SAS JOUE LES TOURS – GUTENBERG

Mémoire en réponse à l'avis de la MRAe

(Avis n° MRAe 2023-4379 & 2023-4434)

**l'aménagement d'une friche industrielle sur l'ex-site Michelin
à Joué-lès-Tours (37)**

Figure 3 : synthèse cartographique des résultats en hydrocarbures (somme des HCT C10-C40 > 500 mg/kg) et en HAP (somme des HAP > 25 mg/kg) sur les sols

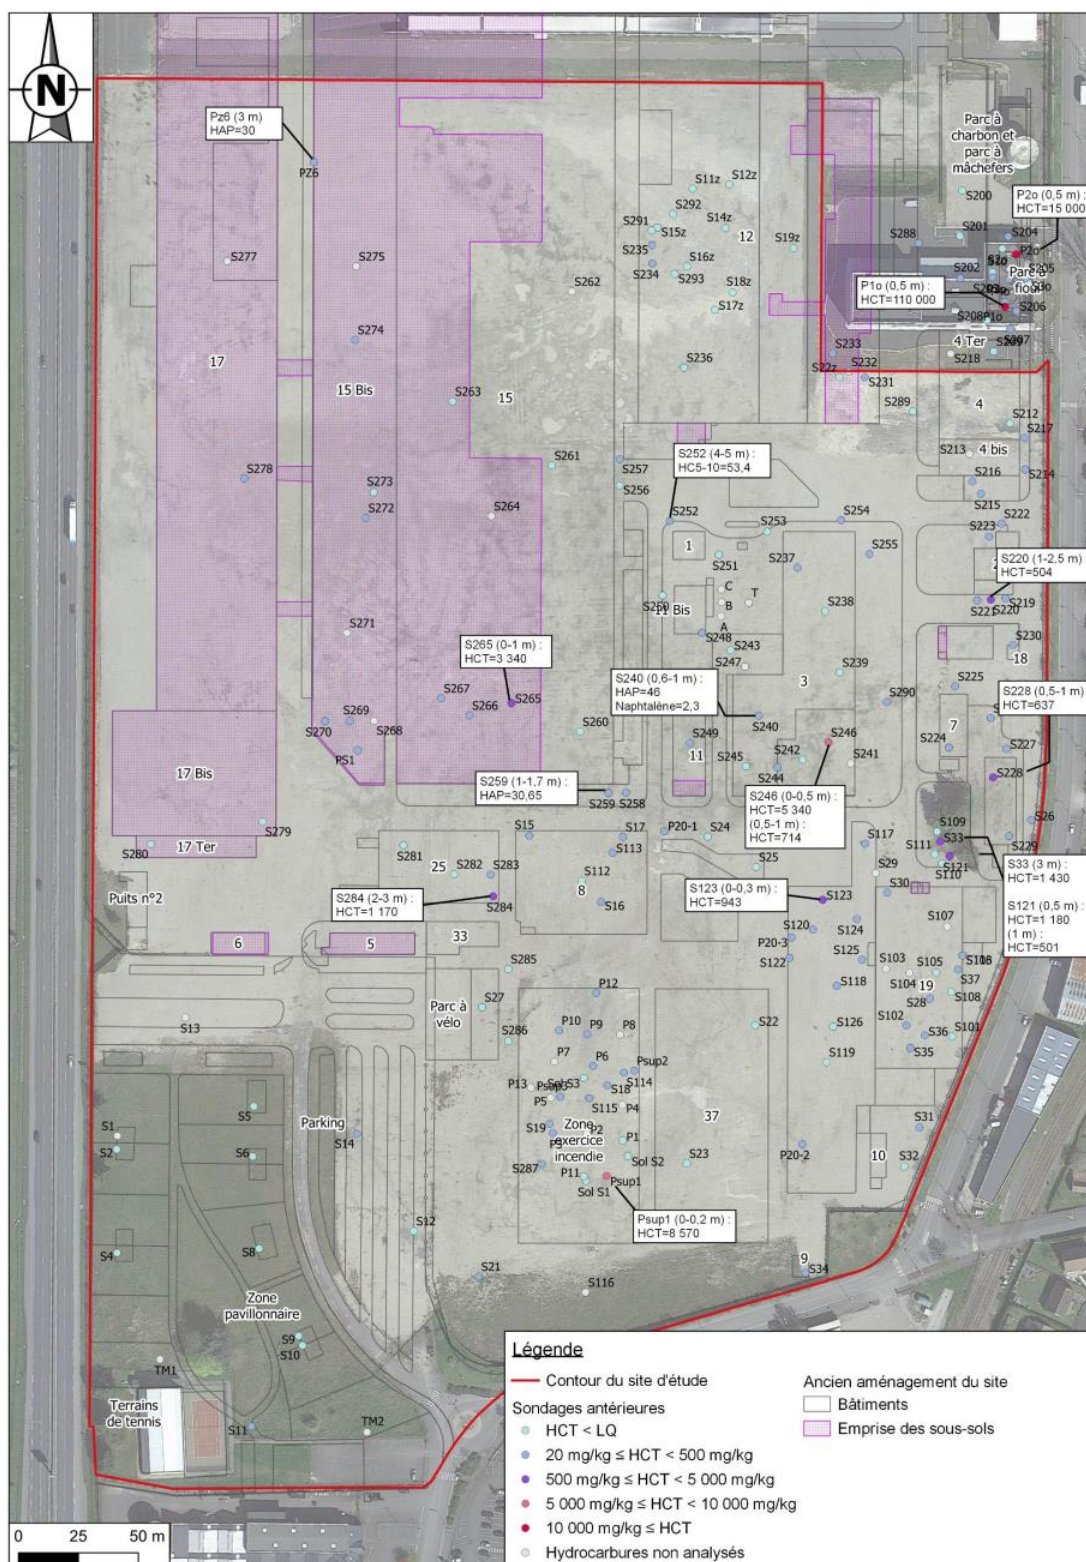
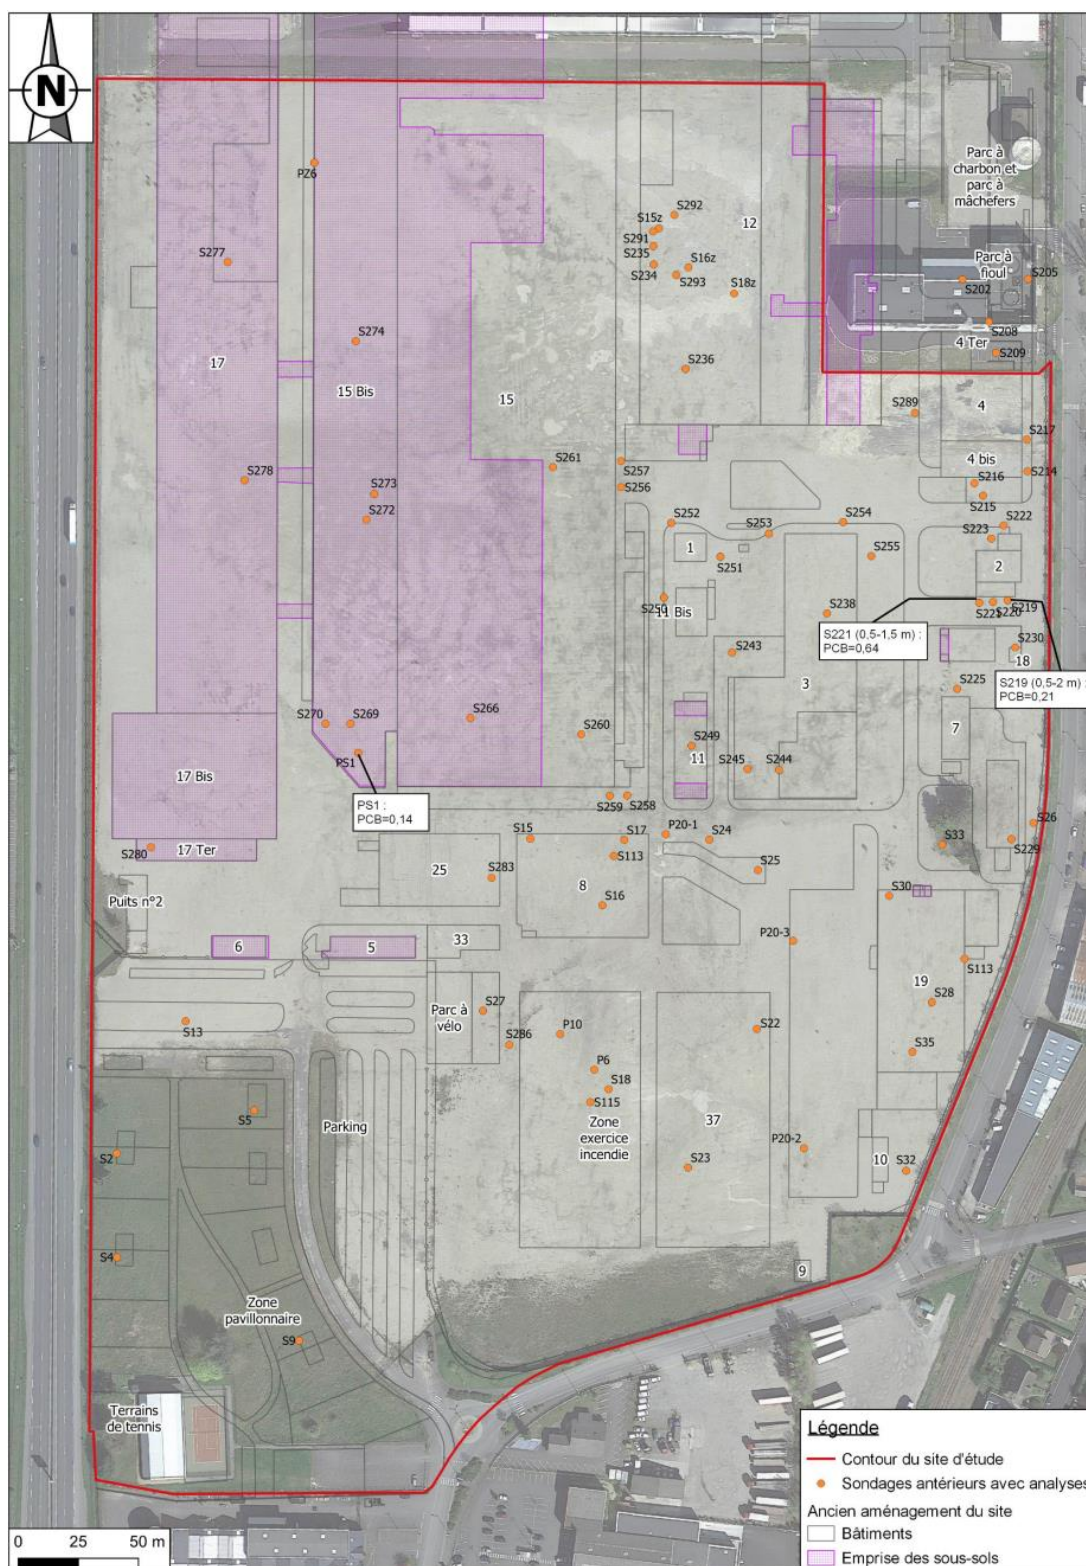
L'autorité environnementale recommande de définir plus précisément l'étendue, la nature et la quantification des polluants présents dans les gravats du site et dans la nappe des eaux souterraines au droit du site.

Plus de 200 sondages ont été réalisés, ce qui représente un ratio de l'ordre d'1 sondage pour 1 000 m² (cf. figures 3 et 4).

Figure 5 : synthèse des sondages et impacts mis en évidence dans les sols lors du diagnostic de pollution réalisé par BURGEAP post dépollution et démantèlement des bâtiments

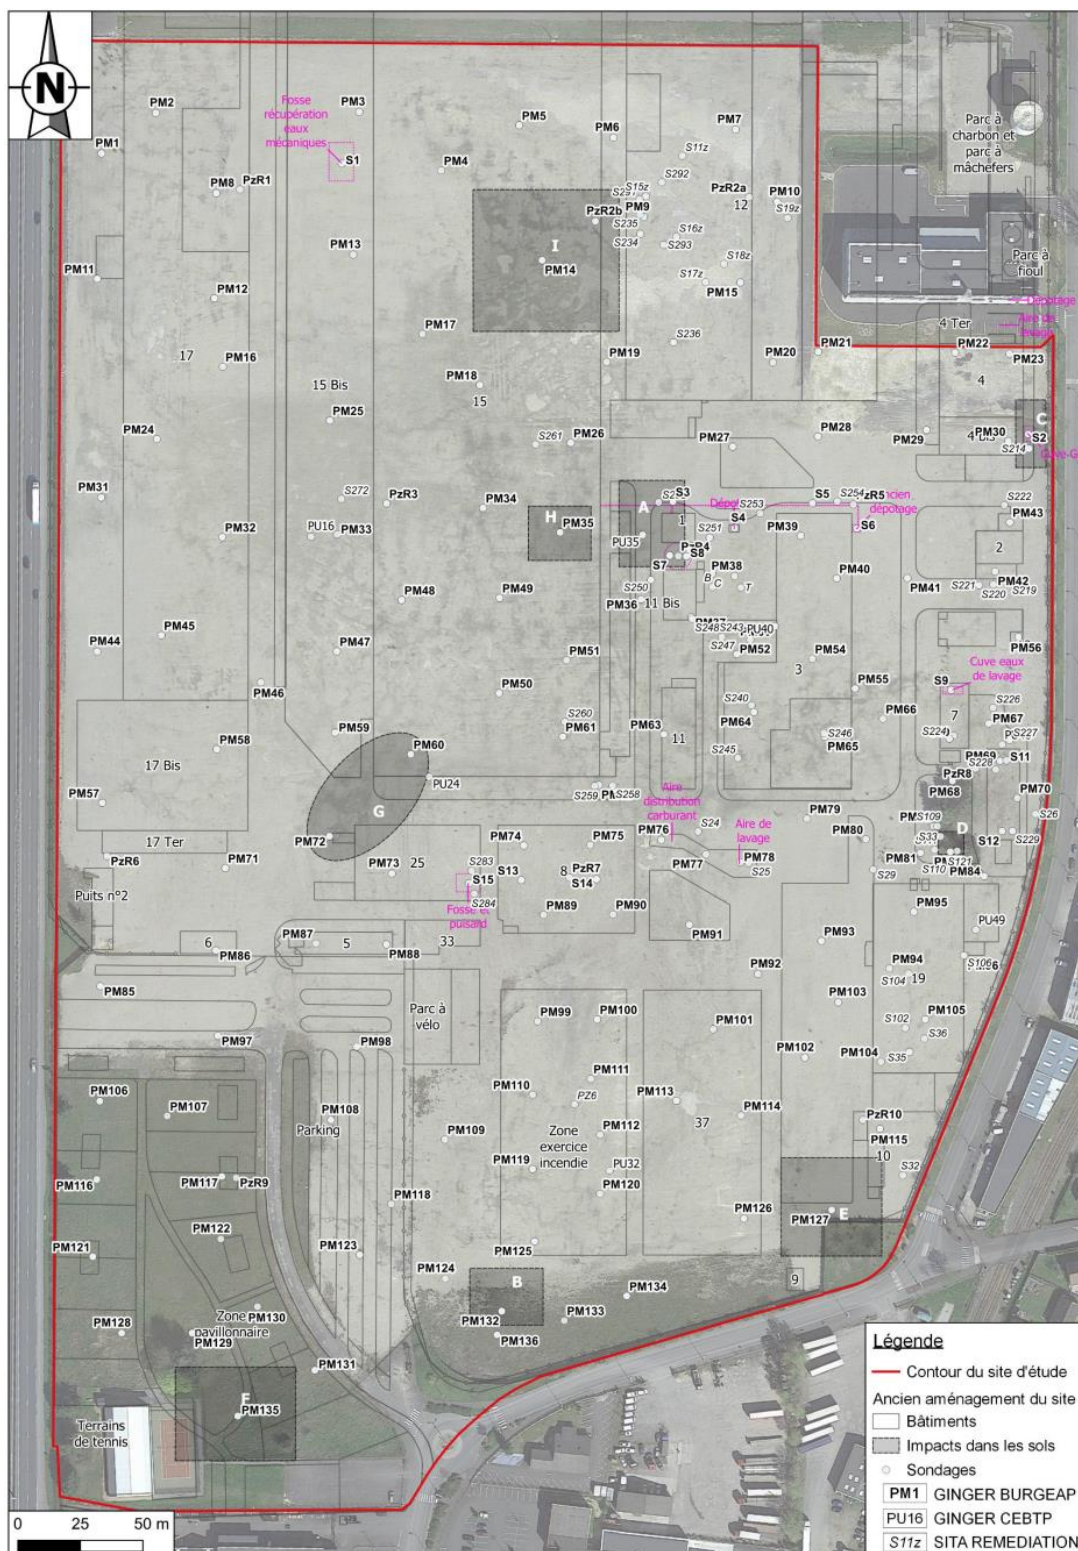
L'autorité environnementale recommande de justifier clairement la suffisance de l'apport d'une couche de 30 cm d'épaisseur de terre saine comme moyen de rupture du transfert des polluants.

Sur la base de l'état résiduel post exploitation Michelin, un grand nombre d'investigations complémentaires réalisées par BURGEAP (environ 170 sondages, soit un ratio similaire aux études diligentées lors de la déconstruction de l'usine) a permis (cf. figure 5 du présent mémoire) :

Il est rappelé aussi que les 9 zones de pollutions concentrées identifiées dans les diagnostics de pollution auront fait l'objet d'une dépollution spécifique au préalable (notées A/B/C/D/E/F/G/H/I dans la figure 5).

Figure 7 : localisation des piézomètres présents sur site.
(Piézomètres issus des diagnostics de pollution initiaux + piézomètres complémentaires dans le cadre du suivi réglementaire)

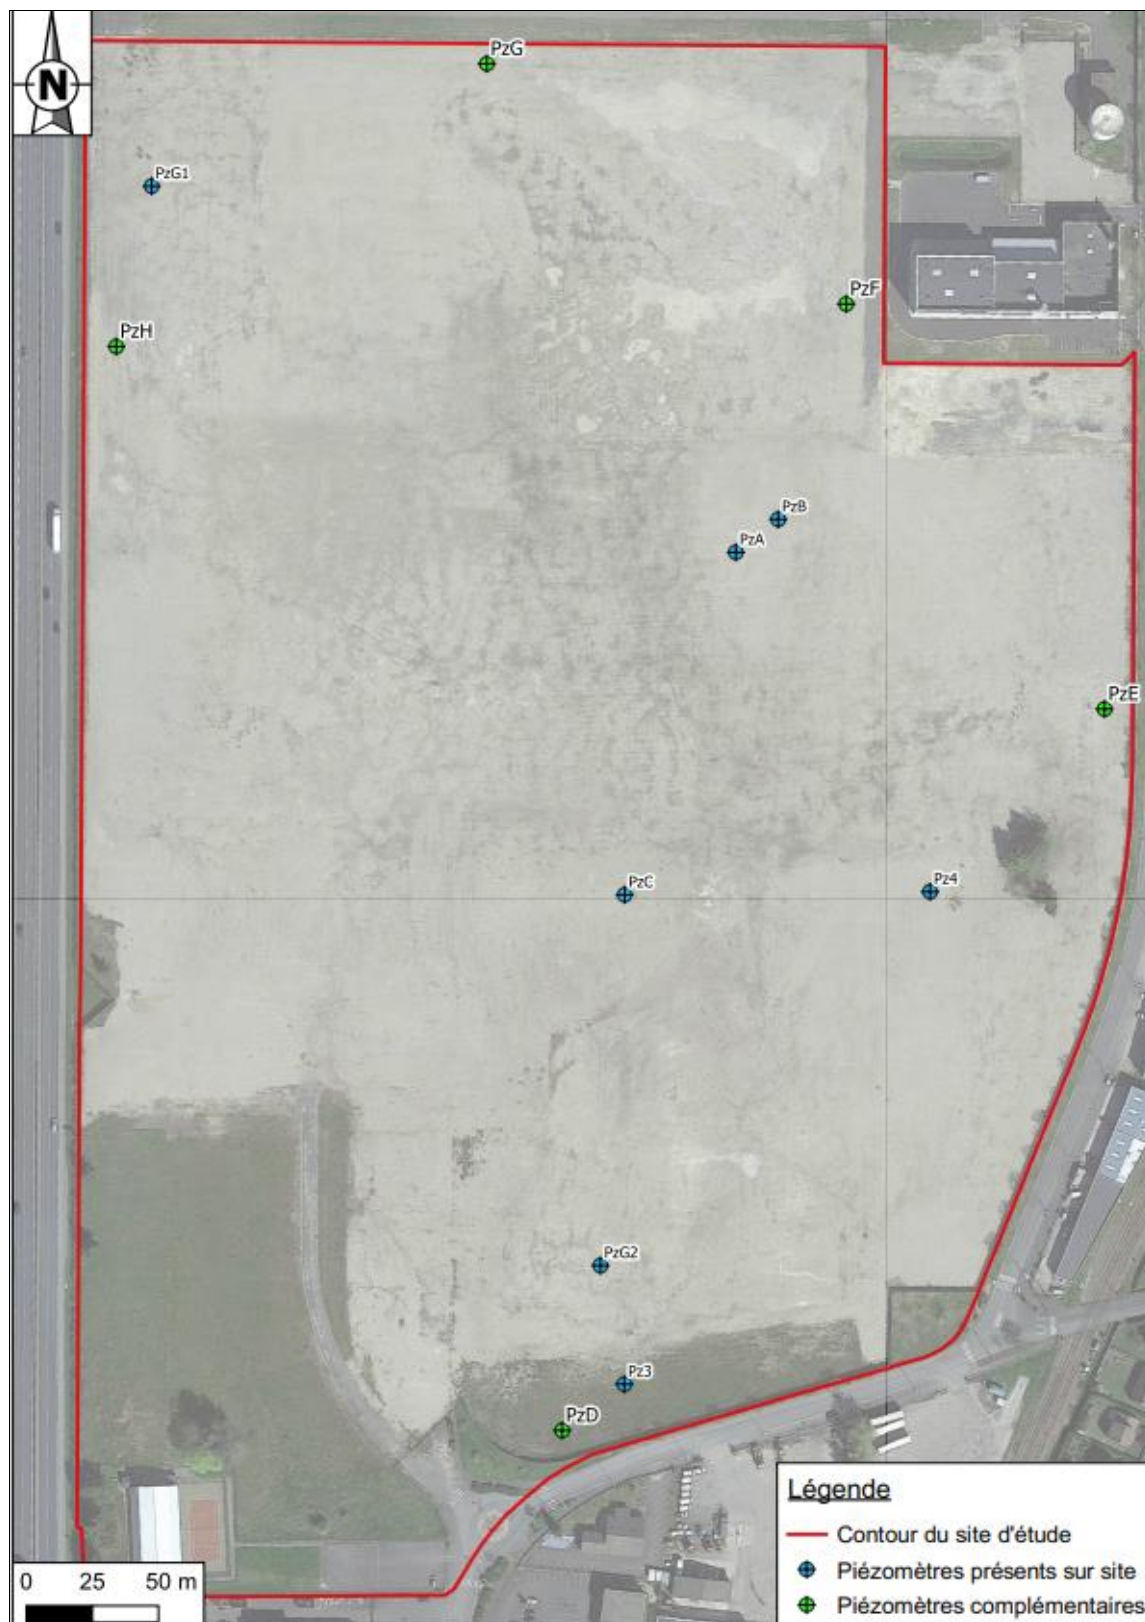
L'autorité environnementale recommande d'étudier l'influence de l'infiltration des eaux pluviales au droit du site sur le panache de pollution présent dans les eaux souterraines et, le cas échéant, d'en tirer les conséquences sur le mode de traitement des eaux de pluie ou sur la mise en œuvre d'un traitement de la pollution des eaux souterraines.

Un programme de surveillance des eaux souterraines a été mis en place au droit du site : 8 piézomètres ont été répartis en amont et en aval du site et suivis à fréquence semestrielle (piézomètres PzA à PzH présentés figure 7).

Les résultats d'analyses sur l'ensemble des ouvrages sur la première année de suivi (2 campagnes) montrent :

- Des teneurs en polluants à l'état de traces (teneurs inférieures aux valeurs seuil réglementaire) ou des teneurs faibles (de l'ordre de grandeur des valeurs seuils réglementaires - Cf. tableaux 1 et 2). Ces teneurs sont similaires aux teneurs classiquement observées dans les eaux des nappes superficielles à l'échelle de la Métropole tourangelle ;
- L'absence de pollution sortant du site, et donc l'absence de panache de pollution.

Figure 10 : plan de localisation des prélèvements en surface SODIATEC (prélèvements 1 à 50)

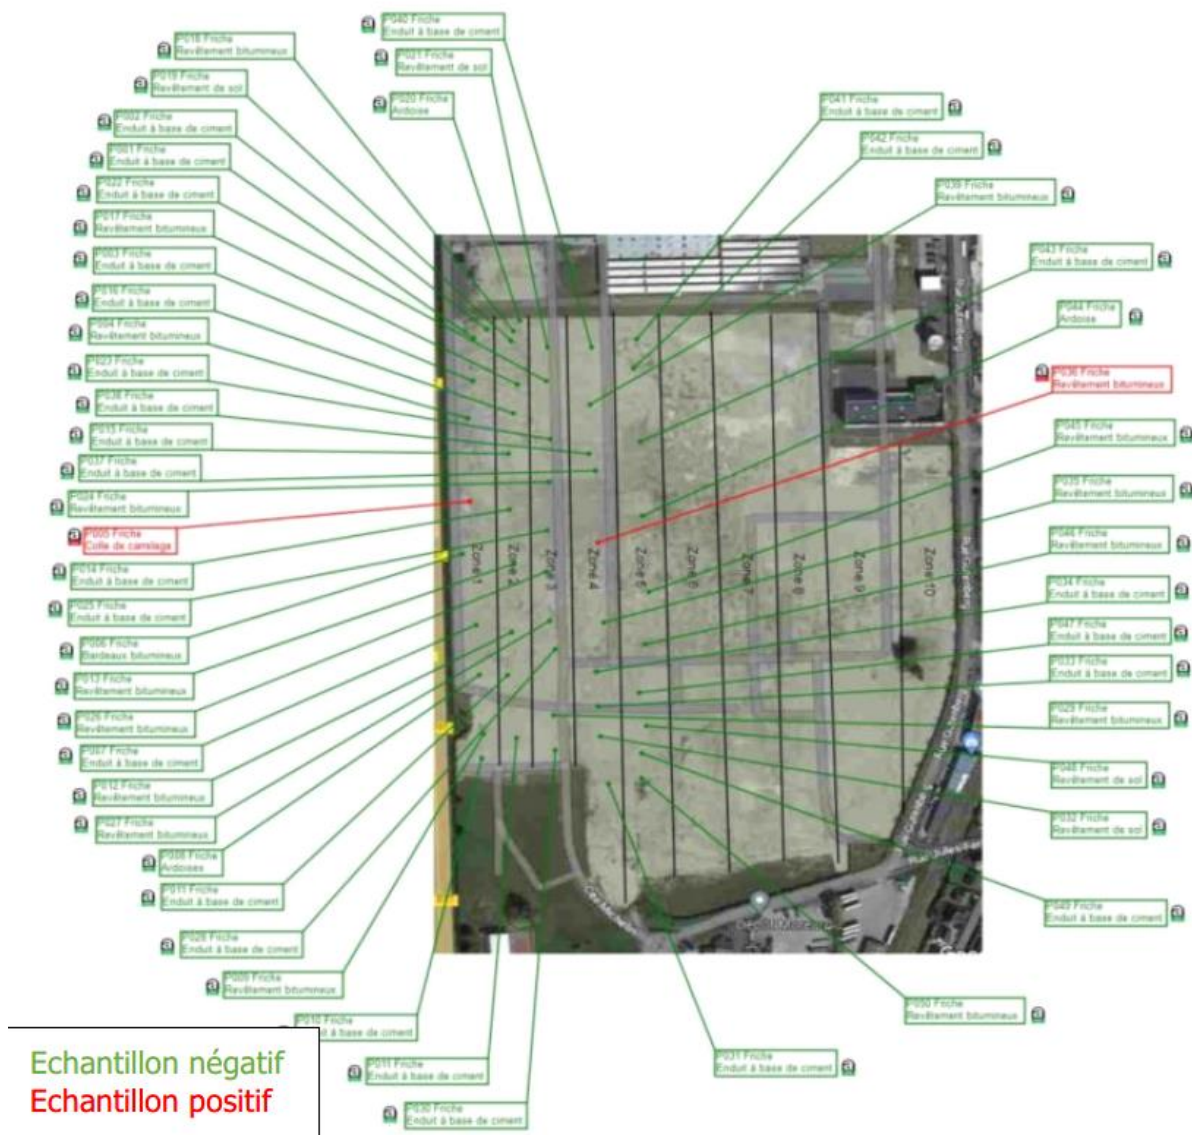
L'autorité environnementale recommande, après une nécessaire localisation et quantification des pollutions amiantées, de :

- **Réactualiser :**
 - **Le plan de gestion (annexe 12 de l'étude d'impact),**
 - **L'attestation de prise en compte des mesures de gestion dans le projet d'aménagement (annexe 15 de l'étude d'impact),**
 - **Par conséquent l'étude d'impact ;**
- **Reconsidérer le traitement des déblais excavés lors des travaux ;**
- **Élaborer un protocole de protection des travailleurs et des populations risquant de subir l'impact des travaux et donc de la pollution.**

A l'issue des travaux de démolition, et dans la perspective du futur aménagement, **un diagnostic amiante de surface et a été réalisé** (rapport SODIATEC 2023-30286 du 02/03/2023 joint en **annexe 2** et Rapport GINGER DELEO LB2.24-RO2 du 09/11/2023 joint en **annexe 3** à la présente réponse).

Les diagnostiqueurs ont donc procédé aux prélèvements en surface des débris centimétriques visibles de matériaux (de la taille de pièces de 10 centimes à 2 euros) probablement issus des travaux de démantèlement. Ce diagnostic a été réalisé sur la totalité du site. Les investigations de surface ont révélé la présence de 5 morceaux de matériaux contenant de l'amiante sur les 138 échantillons de matériaux ramassés au sol (soit environ 2 kg d'échantillons).

En complément, la maîtrise d'ouvrage a procédé à la **réalisation de 80 sondages de sols** (entre 1,5 m et 3 m de profondeur) de manière à vérifier l'absence de matériaux amiantés dans les sols en profondeur. Le plan ci-après localise les 80 sondages de sols réalisés sur la totalité de la parcelle. Le détail des investigations, ainsi que les résultats des analyses, sont synthétisés dans le rapport de fin d'intervention GINGER DELEO LB2.24-RO2 du 09/11/2023. Les observations de terrain et l'ensemble des analyses de sols réalisés ont conduit **à l'absence de matériaux amiantés dans les sols du terrain.**

Figure 13 : extraits du plan de composition du permis d'aménager (PA4)

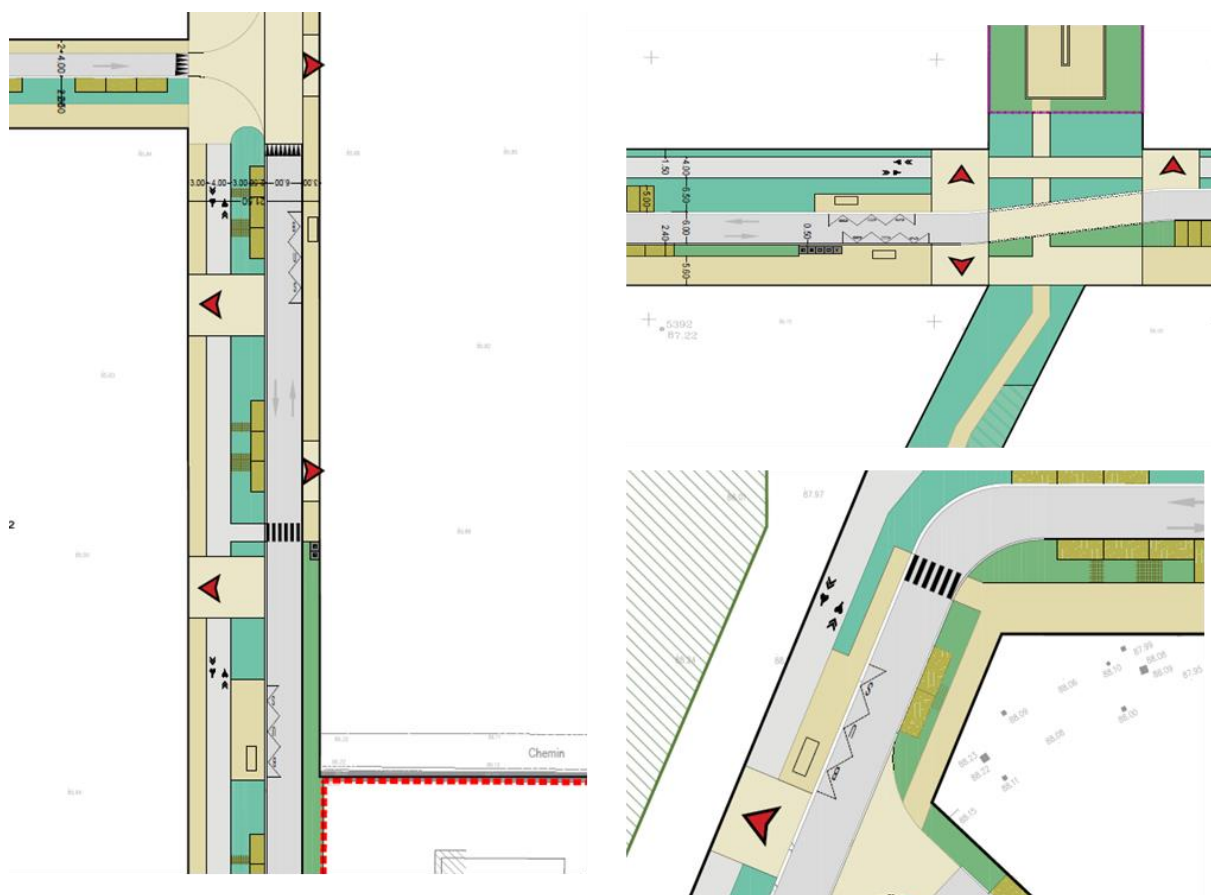
L'autorité environnementale recommande à la ville de Joué-lès-Tours de joindre au projet les engagements des autorités en charge des transports permettant d'attendre une mobilité de qualité, s'appuyant principalement sur des alternatives à l'automobile.

Le plan d'aménagement du projet des Carmeries a évolué, à la suite de la réalisation de cette étude, pour y insérer des arrêts de bus en prévision de l'arrivée des futurs transports en commun.
